Istituto Superiore di Sanità

Oggetto: [ID VIP: 4910] Istanza di avvio della procedura di valutazione d'impatto ambientale ai sensi dell'art. 23 del D.Lgs.152/2006 e ss.mm.ii. relativa al progetto di centrale termoelettrica nei comuni di Bertinico e Turano Lodigiano (LO). Impianto Peaker Proponente: Sorgenia Power S.P.A. **Valutazione dello Studio VIS**

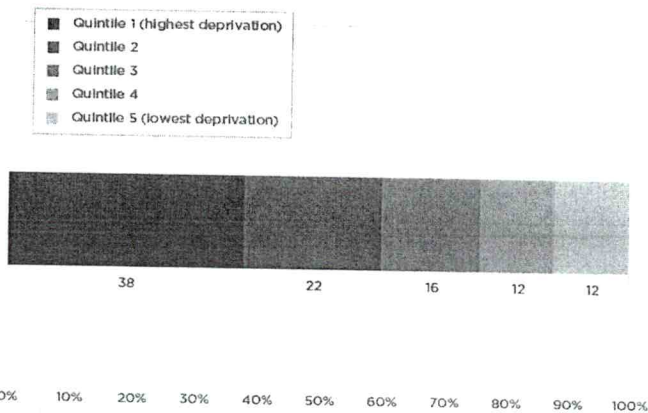
Le valutazioni relative agli indicatori socioeconomici hanno la funzione di descrivere, in termini quantitativi e relativi, il contesto socioeconomico dell'area su cui l'impianto avrà un'influenza, al fine di evidenziare l'eventuale effetto di sovraccarico di pressioni con effetti negativi sulla salute in popolazioni deprivate. Per questo motivo è opportuno esprimere i risultati dopo aver effettuato la calibrazione dell'indice per un'area di riferimento significativa (nel caso in esame, essendo comprese più province, si potrebbe considerare l'area costituita dall'insieme delle province interessate). Si sottolinea che non è sufficiente ottenere i valori dell'indice di deprivazione per sezione di censimento derivanti dall'indice nazionale per la sola Lombardia, ma è necessario ricalibrare l'indice per la macro-area di riferimento, così come indicato nelle Linee Guida. Una volta selezionate le sezioni di censimento target (i.e. interessate dall'opera), ne andrebbe espressa la distribuzione di frequenza per quantile di deprivazione, anche tramite rappresentazione grafica (si veda l'esempio sottostante), in modo da rendere più intellegibile la lettura dell'informazione.
